DETERMINAZIONE DIRIGENZIALE SENZA IMPEGNO DI SPESA

N. 843 del 05/05/2022

OGGETTO: INTERVENTI FUNZIONALI ALL'ACCESSO NORD DELL'INTERPORTO DI BOLOGNA NEL COMUNE DI SAN GIORGIO DI PIANO, MEDIANTE LA REALIZZAZIONE DI CINQUE NUOVE ROTATORIE E LA REALIZZAZIONE DI UN INNESTO POSTO NEL CENTRO EDIFICATO.DETERMINAZIONE DI CONCLUSIONE POSITIVA DELLA CONFERENZA DI SERVIZI DECISORIA INDETTA IN FORMA SIMULTANEA ED IN MODALITÀ SINCRONA AI SENSI DELL'ART. 53 LR 24/2017 E DELL'ART. 14 E SEGUENTI, LEGGE N. 241/1990

INTERVENTO 1 - Rotatoria su S.P.44 Bassa Bolognese con Via Santa Maria in Duno e con Accesso Nord Interporto

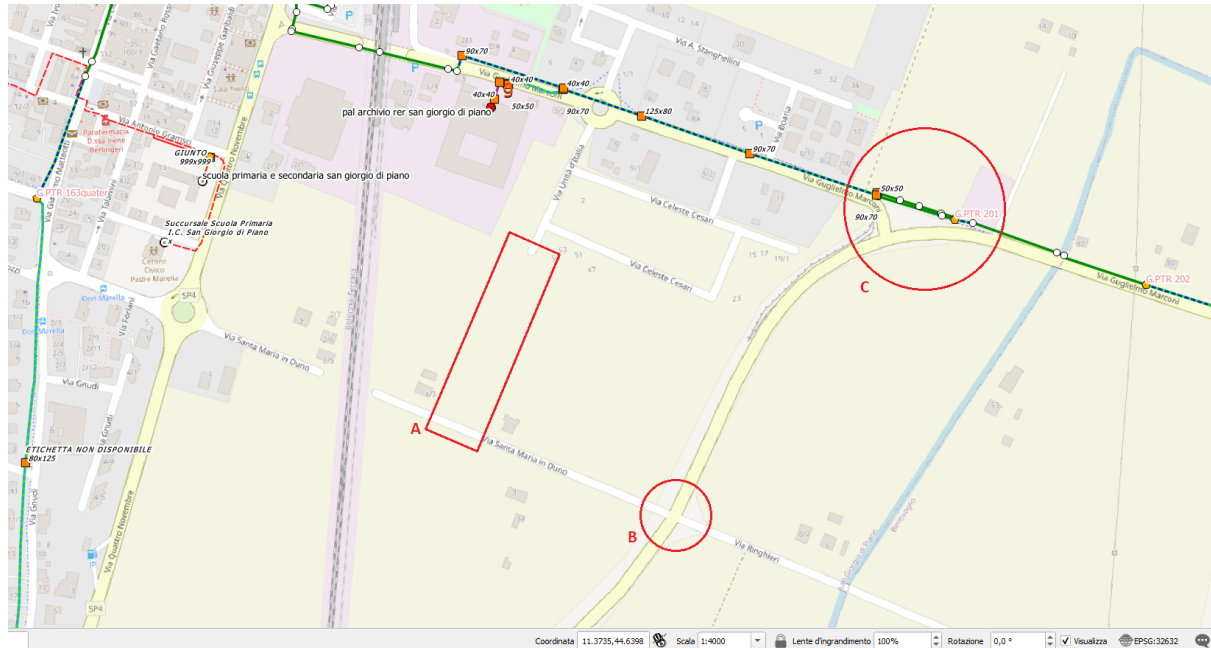
- A. Non si segnala alcuna interferenza per quanto riguarda intervento E, ovvero il nuovo collegamento ciclopedonale Via Unità d'Italia - Santa Maria in Duno.
- B. Non si segnala alcuna interferenza per la realizzazione di nuova rotatoria in prossimità dell'incrocio tra la S.P.44 e Via Santa Maria in Duno.
- C. Si segnala la presenza di n.2 cavi: n.1 cavo da 12 FO di proprietà Lepida ScpA e n.1 cavo da 144 FO in comproprietà con Acantho S.p.A., entrambi posati all'interno di un monotubo liscio di diam. 80 mm dell'infrastruttura di pubblica illuminazione di proprietà comunale, infrastruttura realizzata mediante lo scavo tradizionale (tratta fra il pozzetto 90X70 indicato in planimetria con una freccia rossa e il pozzetto contenente il giunto denominato G.PTR.201 vedi sotto)

A monte della tratta sopra descritta gli stessi cavi sono collocati in un doppio tritubo di diam. 50 mm di proprietà Acantho Spa, che ci legge per conoscenza, posato mediante lo scavo tradizionale.
A valle della tratta sopra descritta gli stessi cavi sono collocati in un monotubo liscio di diam. 125 mm di proprietà Acantho Spa, che ci legge per conoscenza, posato mediante lo scavo tradizionale, per circa metri lineari 21, per poi essere collocati nell'infrastruttura di pubblica illuminazione.

INTERVENTO 2 - Rotatorie su S.P.4 Galliera con S.P.44 Bassa Bolognese e con S.P.42 Centese

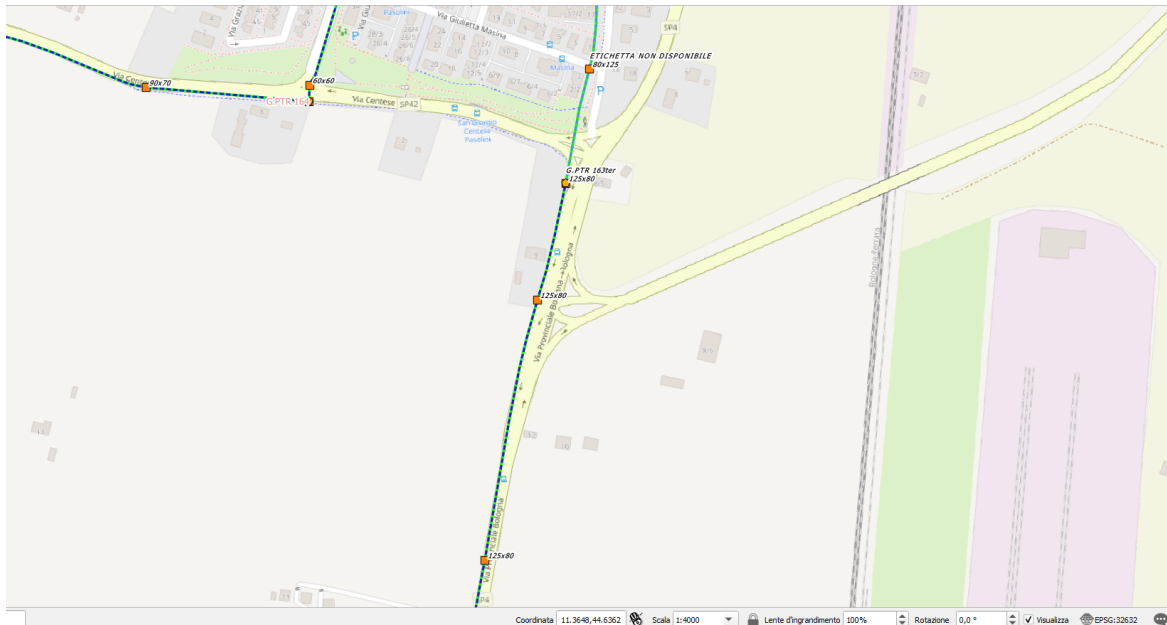
Si segnala la presenza di n.1 cavo da 144 fibre ottiche in comproprietà con Acantho S.p.A., posato in n.6 monotubi lisci di diam. 50 mm. L'infrastruttura è stata realizzata mediante la tecnologia no-dig dal pozzetto 80x125 al pozzetto contenente il giunto G.PTR 163ter in prossimità dell'incrocio di Via Centese, Via Quattro Novembre e Via Provinciale Bologna, mentre dal giunto G.PTR 163ter verso sud lungo la Via Provinciale Bologna lo stesso cavo è stato posato in doppio tritubo di diam. 50 mm mediante lo scavo tradizionale. Intera infrastruttura è di proprietà esclusiva Acantho S.p.A. che legge la presente per conoscenza.

INTERVENTO 2 - Rotatorie su S.P.4 Galliera con S.P.44 Bassa Bolognese e con S.P.42 Centese

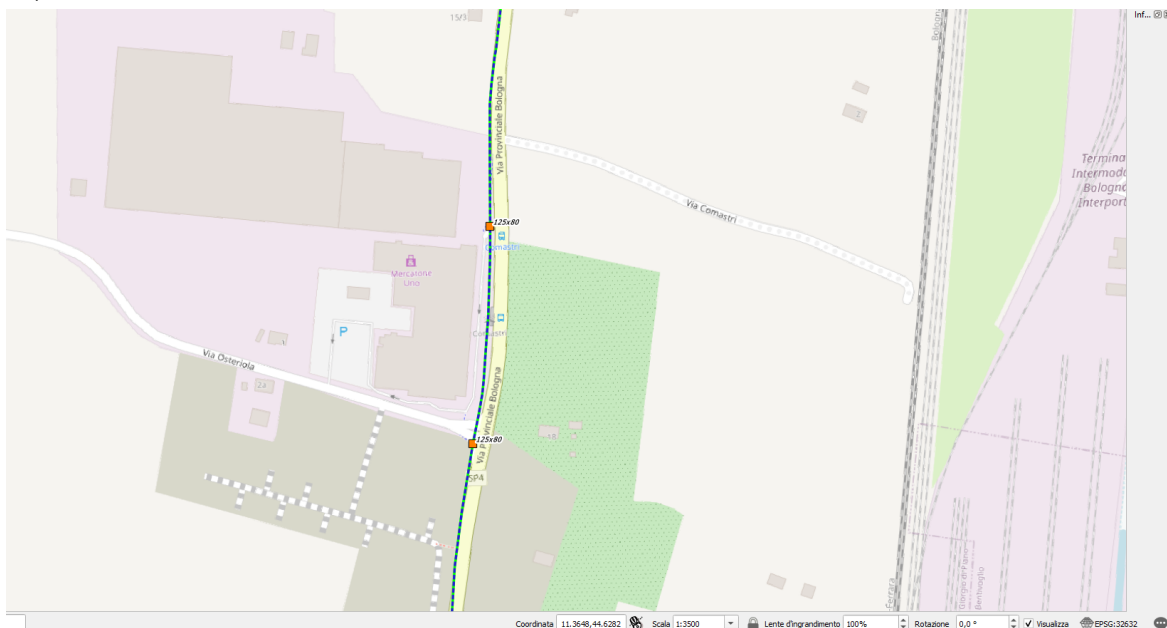
Si segnala la presenza di n.1 cavo da 144 fibre ottiche in comproprietà con Acantho S.p.A., posato in n.6 monotubi lisci di diam. 50 mm. Infrastruttura è stata realizzata mediante lo scavo tradizionale, ed è di proprietà esclusiva Acantho S.p.A. che legge la presente per conoscenza.

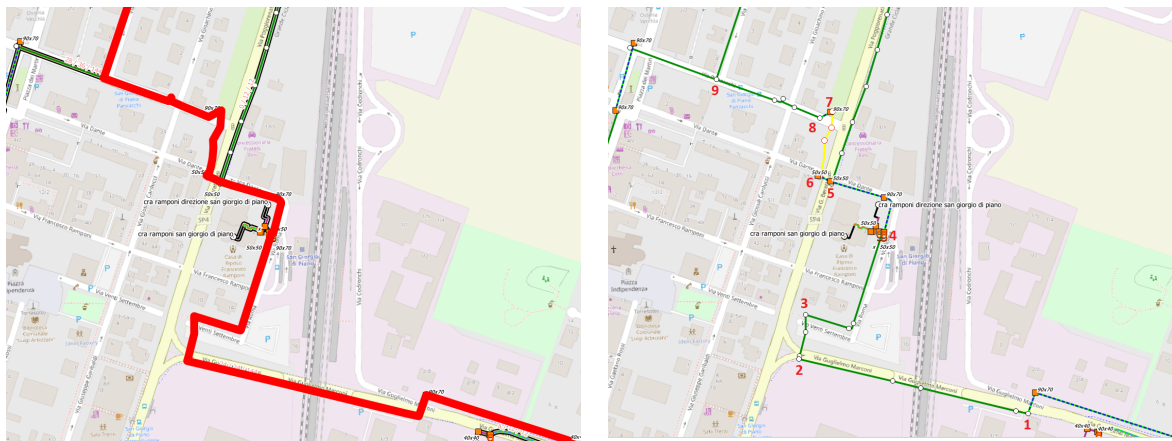
Si segnala la presenza di n.1 cavo da 144 fibre ottiche in comproprietà con Acantho Spa (tratta rossa)

- posato in n.1 monotubo di diam. 130 mm in via Guglielmo Marconi (1-2), monotubo di diam. 125 mm nel tratto perpendicolare fino all via Venti Settembre (2-3) e poi monotubo di diam.100 mm in Via Venti Settembre e Via Roma (3-4), quale infrastruttura di pubblica illuminazione di proprietà comunale, realizzata mediante lo scavo tradizionale;

- posato in n.3 monotubo liscio di diam.125 mm in via Roma e via Dante (4-5) e poi in n.1 monotubo liscio di diam.125 mm in via Dante (5-6), infrastruttura TLC in comproprietà con Acantho Spa realizzata mediante scavo tradizionale;
- posato in n.1 monotubo liscio di diam. 100 mm in prossimità di via Beretta (6-7), quale infrastruttura semaforica di proprietà comunale realizzata mediante lo scavo tradizionale;
- posato in n.2 monotubi lisci di diam. 125 mm in via Panzacchi (7-8), infrastruttura TLC in comproprietà con Acantho Spa realizzata mediante scavo tradizionale;
- posato in n.1 monotubo di diam. 100 mm in via Panzacchi (8-9), quale infrastruttura di pubblica illuminazione di proprietà comunale, realizzata mediante lo scavo tradizionale.

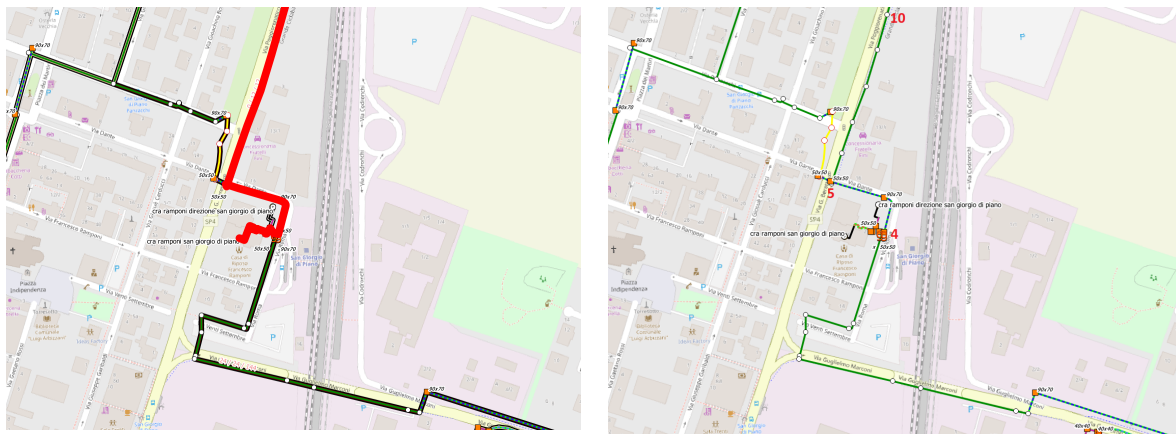
Si segnala la presenza di n.1 cavo da 12 fibre ottiche di proprietà Lepida ScpA (tratta rossa)

- posato in n.3 monotubo liscio di diam.125 mm in via Roma e via Dante (4-5), infrastruttura TLC in comproprietà con Acantho Spa realizzata mediante scavo tradizionale;
- posato in n.1 monotubo liscio di diam.80 mm in via Poggiorenatico (5-10), quale infrastruttura di pubblica illuminazione di proprietà comunale, realizzata mediante lo scavo tradizionale.

INTERVENTO 1 - Rotatoria su S.P.44 Bassa Bolognese con Via Santa Maria in Duno e con Accesso Nord Interporto

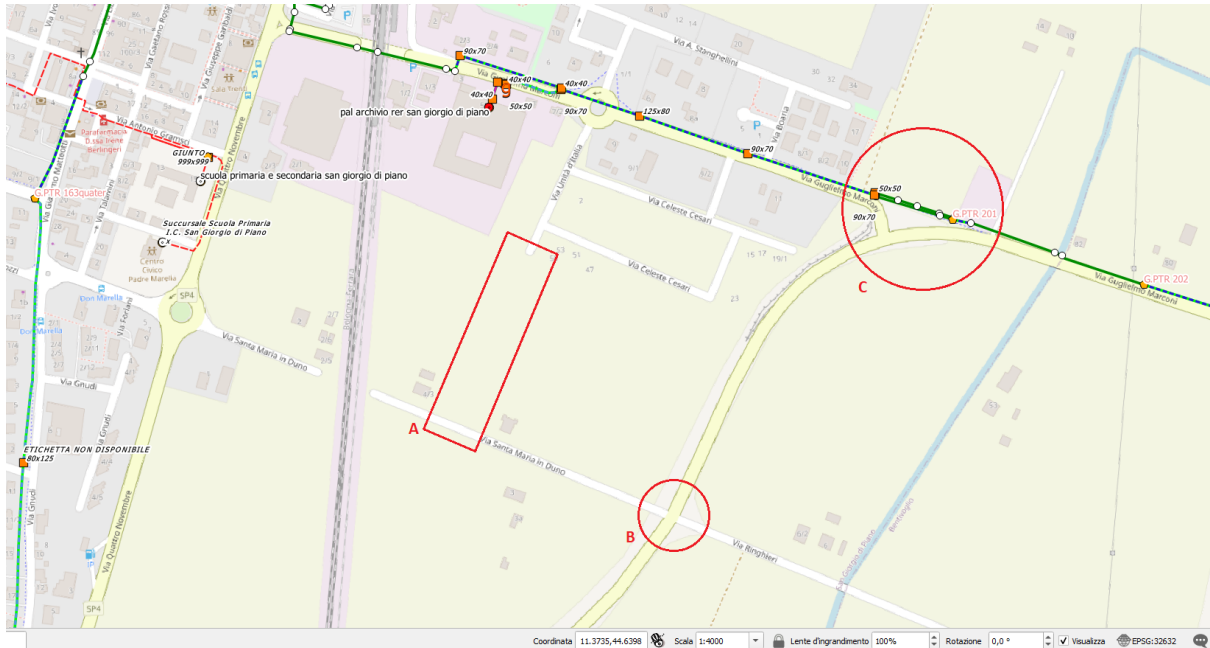
- A. Non si segnala alcuna interferenza per quanto riguarda intervento E, ovvero il nuovo collegamento ciclopedonale Via Unità d'Italia - Santa Maria in Duno.
- B. Non si segnala alcuna interferenza per la realizzazione di nuova rotatoria in prossimità dell'incrocio tra la S.P.44 e Via Santa Maria in Duno.
- C. Si segnala la presenza di n.2 cavi: n.1 cavo da 12 FO di proprietà Lepida ScpA e n.1 cavo da 144 FO in comproprietà con Acantho S.p.A., entrambi posati all'interno di un monotubo liscio di diam. 80 mm dell'infrastruttura di pubblica illuminazione di proprietà comunale, infrastruttura realizzata mediante lo scavo tradizionale (tratta fra il pozzetto 90X70 indicato in planimetria con una freccia rossa e il pozzetto contenente il giunto denominato G.PTR 201 vedi sotto)

A monte della tratta sopra descritta gli stessi cavi sono collocati in un doppio tritubo di diam. 50 mm di proprietà Acantho Spa, che ci legge per conoscenza, posato mediante lo scavo tradizionale.
A valle della tratta sopra descritta gli stessi cavi sono collocati in un monotubo liscio di diam. 125 mm di proprietà Acantho Spa, che ci legge per conoscenza, posato mediante lo scavo tradizionale, per circa metri lineari 21, per poi essere collocati nell'infrastruttura di pubblica illuminazione.

INTERVENTO 2 - Rotatorie su S.P.4 Galliera con S.P.44 Bassa Bolognese e con S.P.42 Centese

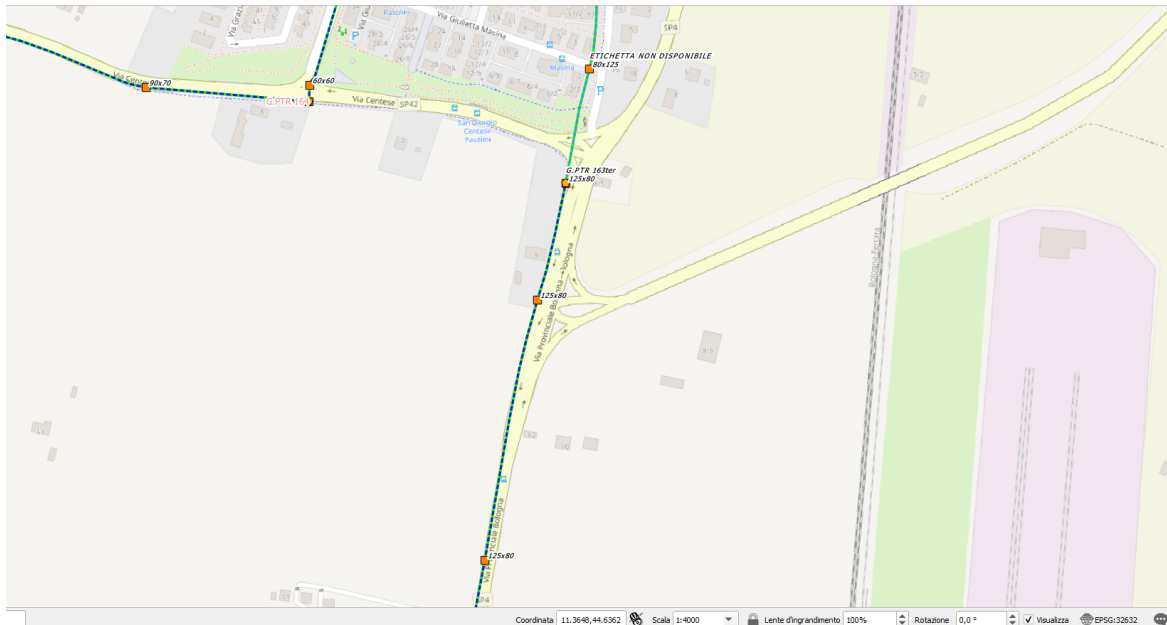
Si segnala la presenza di n.1 cavo da 144 fibre ottiche in comproprietà con Acantho S.p.A., posato in n.6 monotubi lisci di diam. 50 mm. L'infrastruttura è stata realizzata mediante la tecnologia no-dig dal pozzetto 80x125 al pozzetto contenente il giunto G.PTR 163ter in prossimità dell'incrocio di Via Centese, Via Quattro Novembre e Via Provinciale Bologna, mentre dal giunto G.PTR 163ter verso sud lungo la Via Provinciale Bologna lo stesso cavo è stato posato in doppio tritubo di diam. 50 mm mediante lo scavo tradizionale. Intera infrastruttura è di proprietà esclusiva Acantho S.p.A. che legge la presente per conoscenza.

INTERVENTO 2 - Rotatorie su S.P.4 Galliera con S.P.44 Bassa Bolognese e con S.P.42 Centese

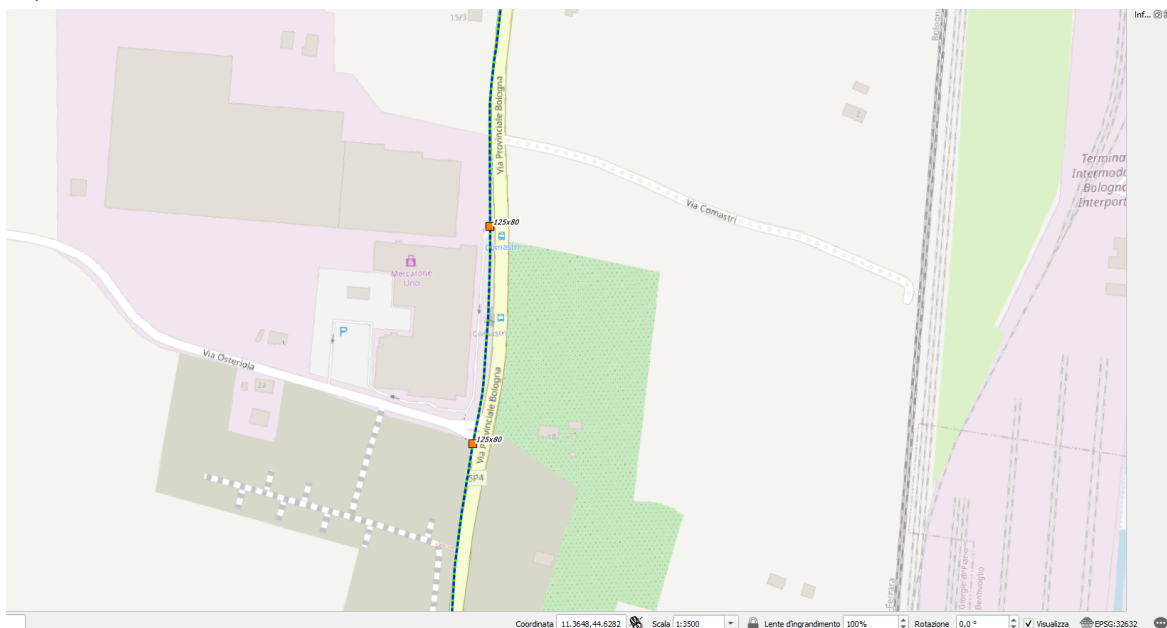
Si segnala la presenza di n.1 cavo da 144 fibre ottiche in comproprietà con Acantho S.p.A., posato in n.6 monotubi lisci di diam. 50 mm. Infrastruttura è stata realizzata mediante lo scavo tradizionale, ed è di proprietà esclusiva Acantho S.p.A. che legge la presente per conoscenza.

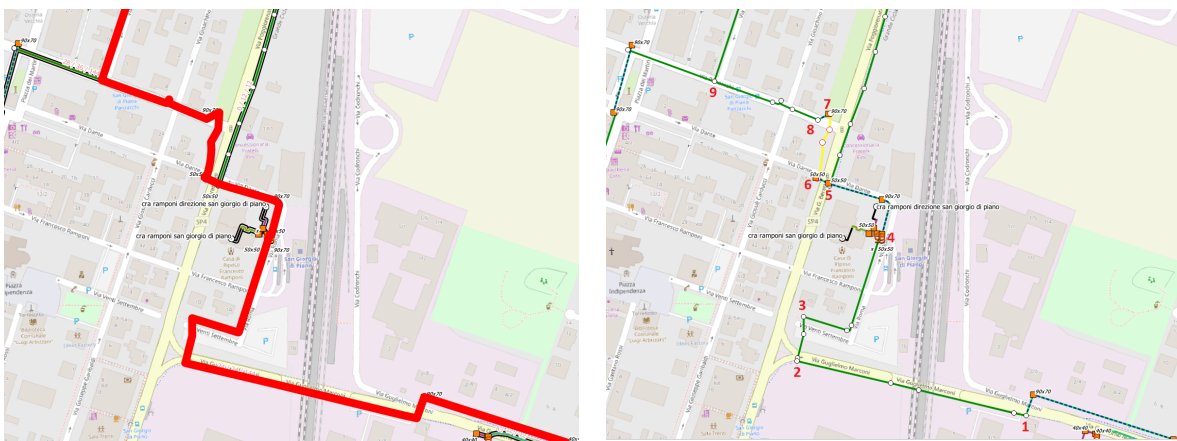
Si segnala la presenza di n.1 cavo da 144 fibre ottiche in comproprietà con Acantho Spa (tratta rossa)

- posato in n.1 monotubo di diam. 130 mm in via Guglielmo Marconi (1-2), monotubo di diam. 125 mm nel tratto perpendicolare fino all' via Venti Settembre (2-3) e poi monotubo di diam.100 mm in Via Venti Settembre e Via Roma (3-4), quale infrastruttura di pubblica illuminazione di proprietà comunale, realizzata mediante lo scavo tradizionale;

- posato in n.3 monotubo liscio di diam.125 mm in via Roma e via Dante (4-5) e poi in n.1 monotubo liscio di diam.125 mm in via Dante (5-6), infrastruttura TLC in comproprietà con Acantho Spa realizzata mediante scavo tradizionale;
- posato in n.1 monotubo liscio di diam. 100 mm in prossimità di via Beretta (6-7), quale infrastruttura semaforica di proprietà comunale realizzata mediante lo scavo tradizionale;
- posato in n.2 monotubi lisci di diam. 125 mm in via Panzacchi (7-8), infrastruttura TLC in comproprietà con Acantho Spa realizzata mediante scavo tradizionale;
- posato in n.1 monotubo di diam. 100 mm in via Panzacchi (8-9), quale infrastruttura di pubblica illuminazione di proprietà comunale, realizzata mediante lo scavo tradizionale.

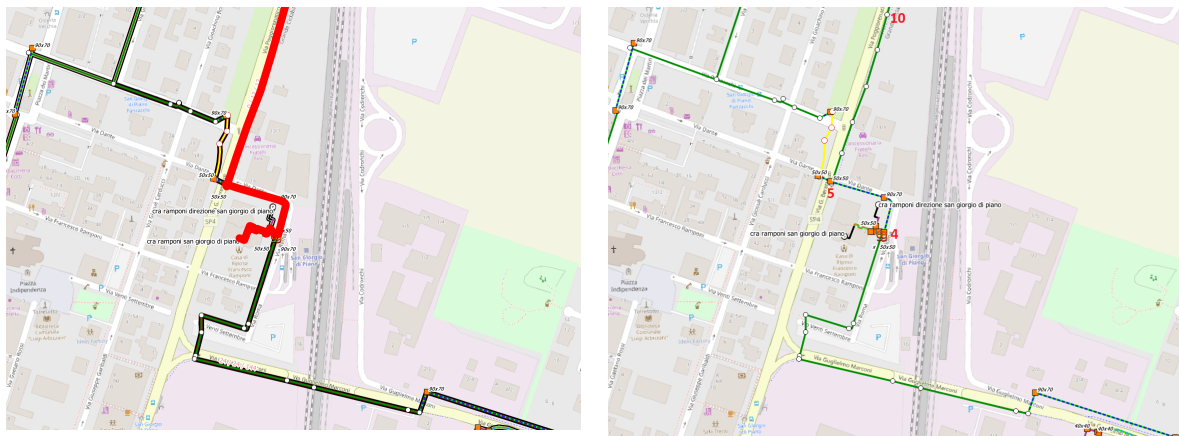
Si segnala la presenza di n.1 cavo da 12 fibre ottiche di proprietà Lepida ScpA (tratta rossa)

- posato in n.3 monotubo liscio di diam.125 mm in via Roma e via Dante (4-5), infrastruttura TLC in comproprietà con Acantho Spa realizzata mediante scavo tradizionale;
- posato in n.1 monotubo liscio di diam.80 mm in via Poggiorenatico (5-10), quale infrastruttura di pubblica illuminazione di proprietà comunale, realizzata mediante lo scavo tradizionale.
